Parecer da Comissão de Avaliação

“Wake Park Setúbal”

Processo de AIA nº 1293/2018

abril de 2019

Fig. 1 – Planta de implantação do Parque temático.

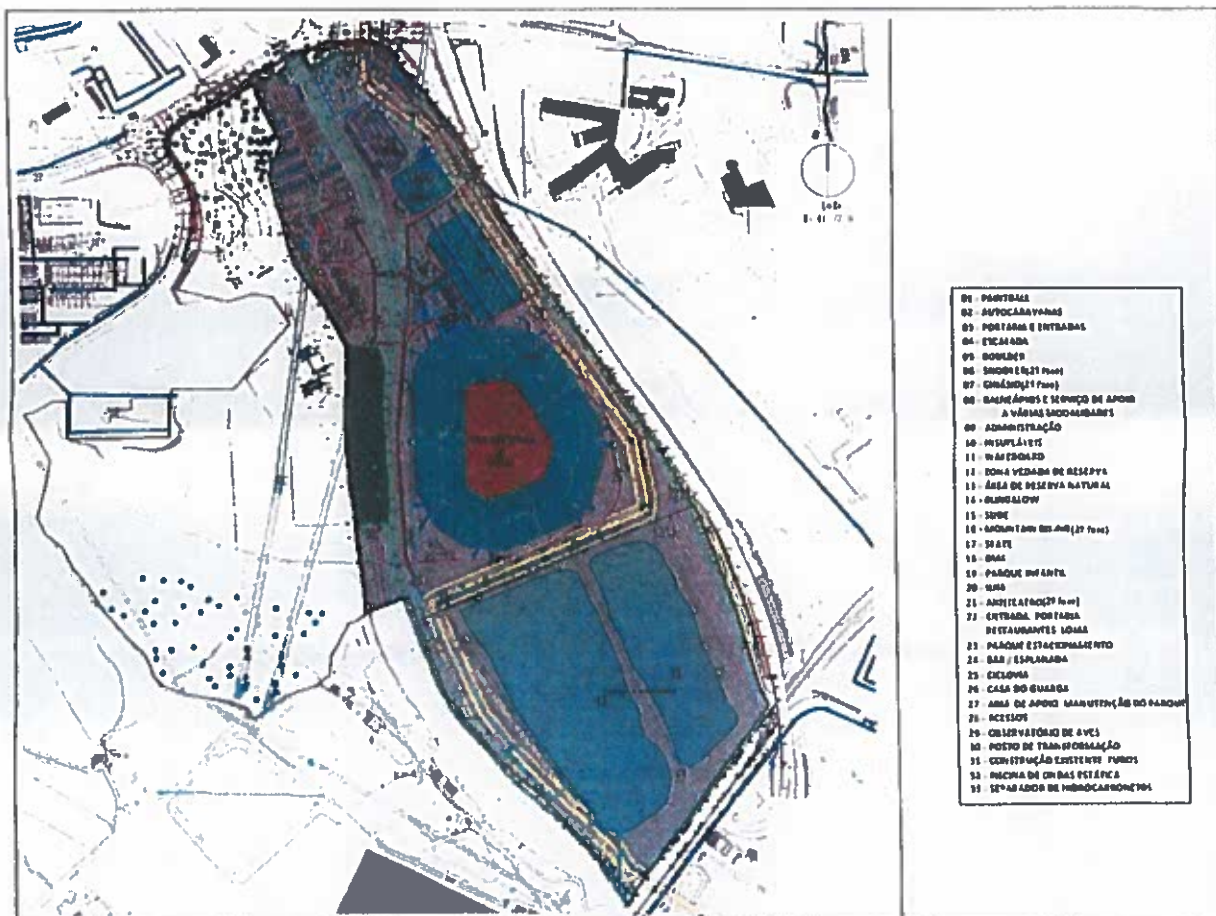
1. Zona da entrada de serviço sobre a faixa de servidão, com a implantação do portão de entrada a cerca de apenas 3 metros do eixo do gasoduto. Neste local, afigura-se que existe uma área pavimentada significativa sobre a faixa de servidão;
2. Atravessamento e paralelismo com o gasoduto ao longo de cerca de 230 metros no interior da faixa de servidão por uma conduta de abastecimento de água aos lagos;
3. Lago da zona de insufláveis (área 10) parcialmente dentro da faixa de servidão do gasoduto em cerca de 90m²;
4. Cruzamento de acesso sobre o gasoduto entre as áreas 10 e 11;
5. Lago da zona de wakeboard (área 11) parcialmente dentro da faixa de servidão do gasoduto em cerca de 300m²;
6. Caminho interno circundante à área 20 no interior da faixa de servidão, e pontualmente mesmo sobre o gasoduto, ao longo de uma extensão de cerca de 280 metros;

Adicionalmente, a inserção do nosso traçado sobre a vossa planta georreferenciada, permitiu constatar que o eixo do gasoduto e a faixa de servidão de gás natural utilizados no projeto não estão corretos, apresentando ligeiras discrepâncias que poderão ter conduzido a alguns dos pontos de conflito indicados nos pontos anteriores.

- II. O desenho dos lagos e dos caminhos de circulação deverão ser reformulados de modo a cumprirem o afastamento mínimo de 10 metros ao eixo longitudinal do gasoduto. Para o efeito, devolvemos no CD-ROM em anexo a vossa planta de implantação com a inserção do traçado correto da RNTGN;
